改善箇所説明図

基準不適合発生箇所

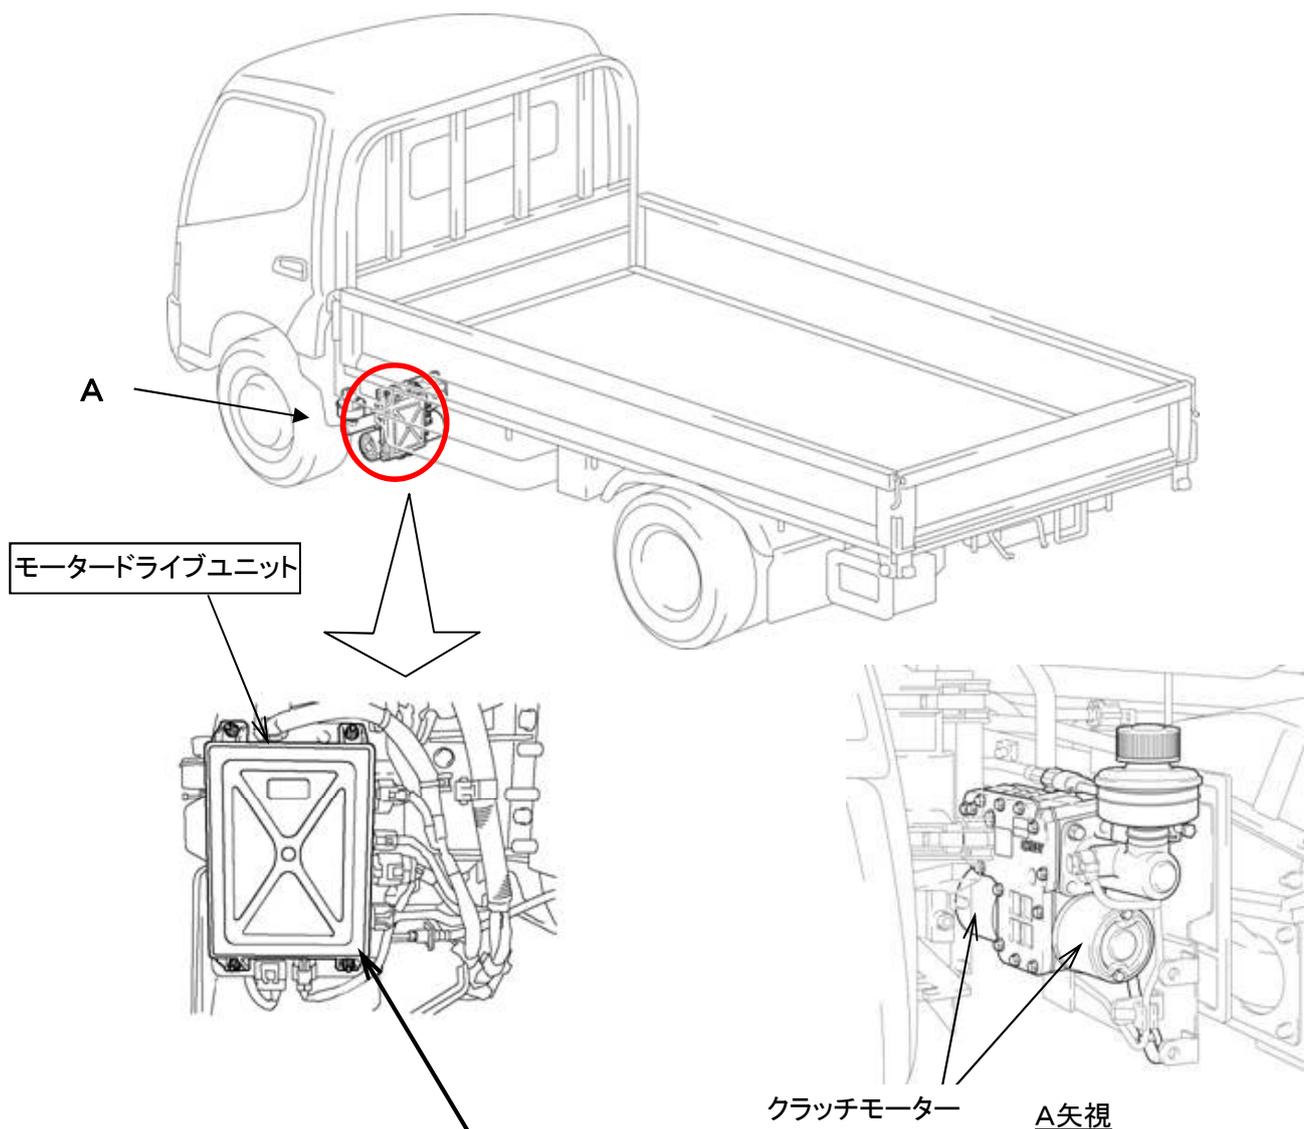
電子制御式マニュアルトランスミッションを搭載した小型トラックにおいて、クラッチ操作を自動制御するモータードライブユニットの内部回路が不適切なため、クラッチモーターの作動中に過電流が流れ、モータードライブユニットの内部素子が破損することがある。そのため、警告灯が点灯するとともにクラッチが作動せず、最悪の場合、停車時にエンストし再始動ができなくなるおそれがある。

全車両、モータードライブユニットを対策品と交換する。

識別:改善済車両には車台番号打刻位置の上側に黄色ペイントを塗布する。
